01 / 06 Synthèse du contrôle — COVER

Installations électriques à basse tension et à très basse tension

Brusselstraat 35 bte 1, 1702 Dilbeek

Installation non conforme

01 Tableau divisionnaire

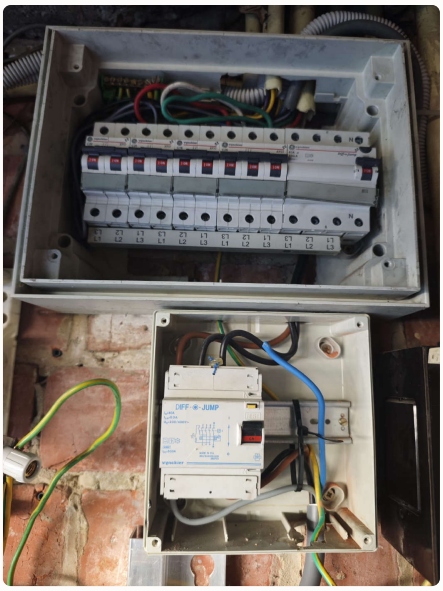
- 3.1.2 Le schéma de position est absent, incomplet ou ne correspond pas à l'installation.
- 3.1.2.1 Le schéma unifilaire est absent, incomplet ou ne correspond pas à l'installation.
- 5.3.5.1 Le repérage des circuits par des lettres est absent.
